**Úprava súťažných podkladov  
pre rokovacie konanie so zverejnením na predmet zákazky  
„Nový zdroj tepla a elektriny – plynové motory a transformátor T10  
v závode Žilina“**

**Obstarávateľ MH Teplárenský holding, a.s.** týmto na základe požiadaviek spoločnosti Stredoslovenská distribučná, a.s. (ďalej len „SSD“), ako boli zaznamenané v Zápise z pracovného rokovania – kontrolného dňa stavby č. FK-P02\_5 (v prílohe), ako aj z vlastného podnetu upravuje súťažné podklady v časti informatívneho vzoru zmluvy čo do podkladovej dokumentácie (článok 1 ods. 1.2 informatívneho vzoru zmluvy)

**A. Zmeny a doplnenia Technickej správy, arch. č.: 22P001.E2-PPs, „E2 - PREVÁDZKOVÉ SÚBORY DOKUMENTÁCIA T10 PS 21 ÷ 26“**

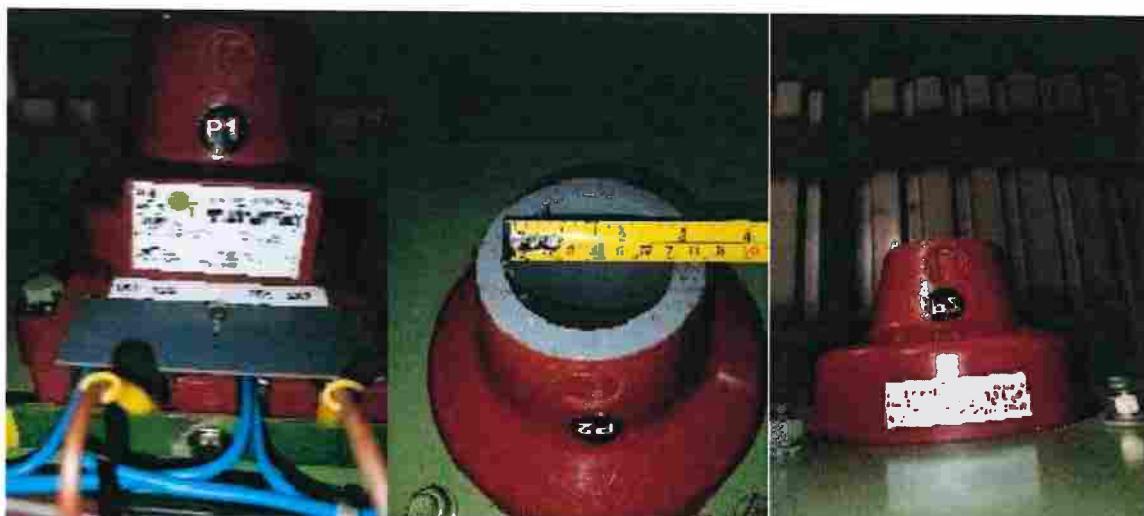
Z uvedených fotografií vyplýva, že existujúci PTP: BBO 102, 1000//5/10 A, 50/125 kA má otvor pre pásovinu cca 70 mm. Uvedený PTP nevyhovuje na skratové pomery.

Objednávateľ preto požaduje uvedené vyriešiť, pričom navrhuje nasledovné riešenie:

- Nakoľko sa v rámci realizácie diela bude vymieňať odpojovač Q5 (ktorý taktiež nevyhovuje skratovými parametrami), zhotoviteľ bude spolu s odpojovačom riešiť aj výmenu PTP TA11 s vyhovujúcimi skratovými parametrami.
  - Do výmeny PTP objednávateľ navrhuje cez otvor existujúceho PTP presunúť pásovinu Al 2x 63/10 (tak ako doteraz), ktorá bude presahovať PTP len o nevyhnutnú dĺžku (cca 10 cm na každú stranu), a na túto pásovinu uchytí projektovanú pásovinu Al 2x 100/16 tak, aby bola ukončená čo najbližšie k PTP.“.
2. V bode 3.1.1.2 (Parametre T10) Technickej správy, arch. č.: 22P001.E2-PPs, na s. 10/45 sa menovitý prevod transformátora T10 „ $121\pm8\times2\% / 11/6,3\text{kV}$ “ nahradza novým parametrom menovitého prevodu transformátora T10 „ $110\pm8\times2\% / 11/6,3 \text{ kV}$ “.
